垂井町新庁舎建設工事

ピット階平面図

設計番号 161695	図面番号 A - 028
縮尺 A1:1/200 A3:1/400	日付 No

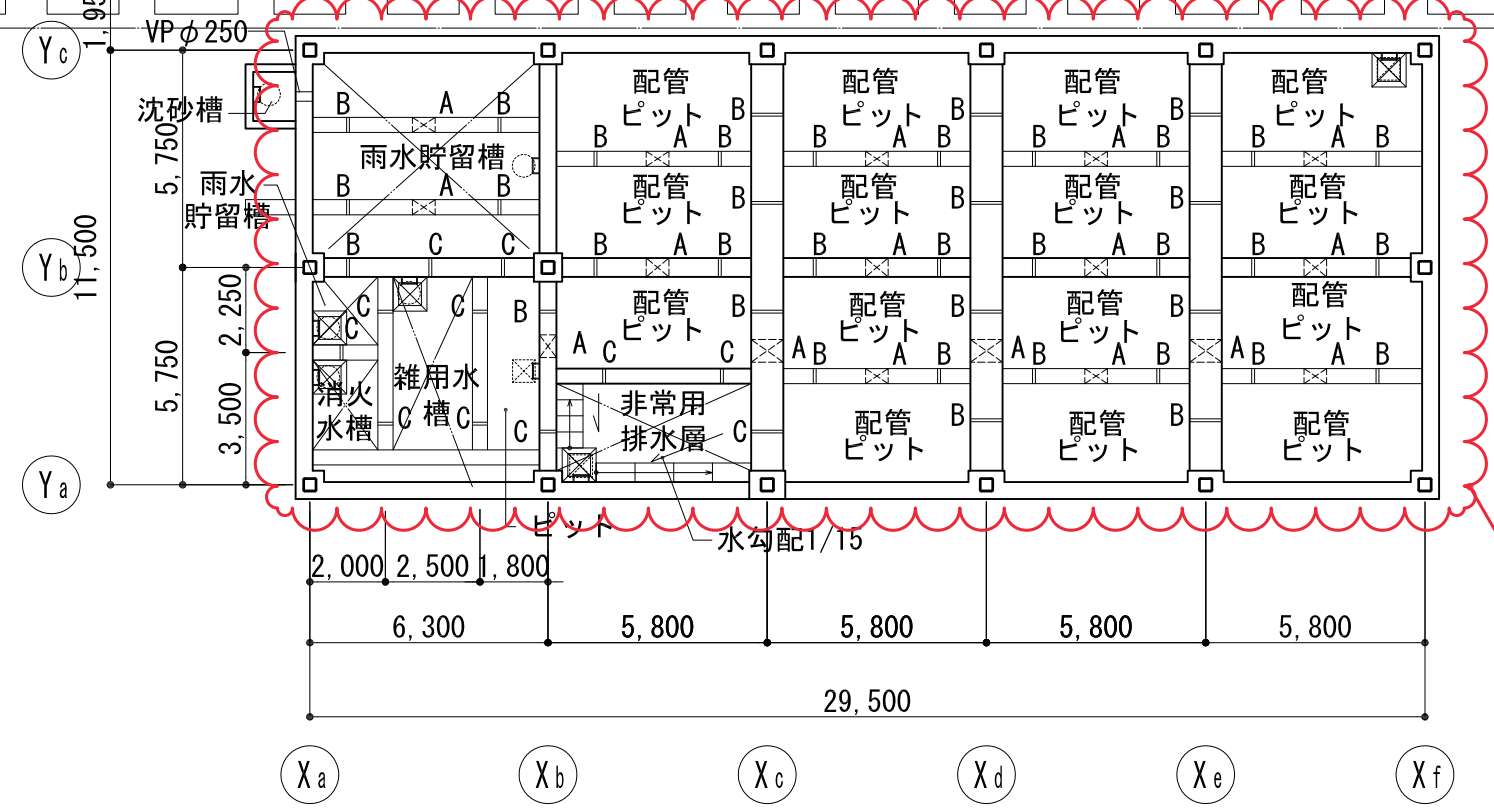
構造図修正による変更
